BOLLETTINO DI SERVIZIO – 02/NOVEMBRE 2009

SPN 605

NUOVE FLANGE DELL'EVAPORATORE

SPN 605 s/n ZD 2038

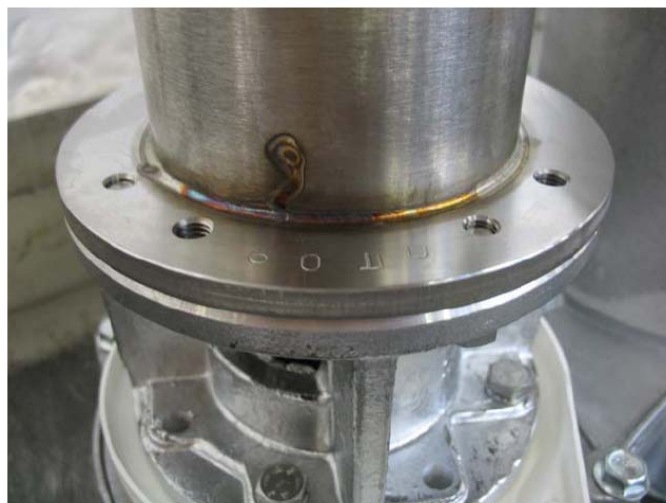
Le flange superiori ed inferiori in acciaio inox dell'evaporatore sono state modificate aumentandone il loro spessore (da 5 mm a 8 mm), vedasi foto sottostanti.

In modo d'assicurare la perpendicolarità tra il coperchio del motoriduttore e l'evaporatore oltre che garantire il perfetto allineamento tra l'ingranaggio di uscita del motoriduttore e l'albero della coclea.
